Chrysler Jeep Cherokee Model XJ med 2,5 l turbodiesel og manuel gearkasse

Blinklys og katastrofeblink fungerer ikke ordentligt

Bulletin

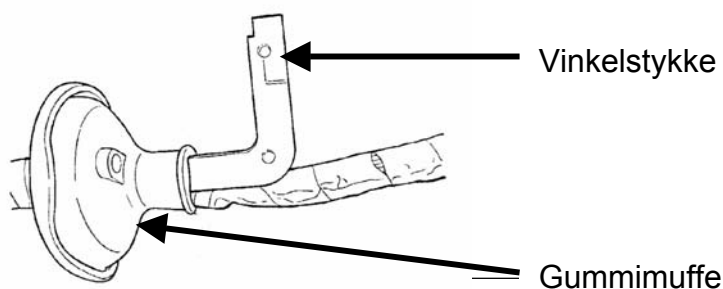
Hvis blinklys og katastrofeblink ikke fungerer, som de skal, kan problemet skyldes, at en ledningsgruppe i området omkring koblingspedalen er blevet beskadiget. Når koblingspedalen trædes helt ned, går den imod ledningsgruppen. For at afhjælpe fejlen skal de beskadigede kabler udbedres og ledningsgruppen udlægges på en anden måde.

- Kontroller ledningsgruppen (84-polet) i fodrummet til venstre for beskadigelsen.
- Evt. beskadigelser udbedres.

- Fjern isoleringen om ledningsgruppen og gummimuffen på gennemføringen.
- Sæt vinkelstykket (nødvendig reservedel, se fig.) ind i muffen.
- Bøj ledningsgruppen i vinkel og fastgør den til vinkelstykket med isolérbånd, så den ikke kommer i kontakt med koblingspedalen igen. Begynd med isoleringen på gummimuffen, så der sker ekstra tætning.
- Afprøv blinklys og katastrofeblink.
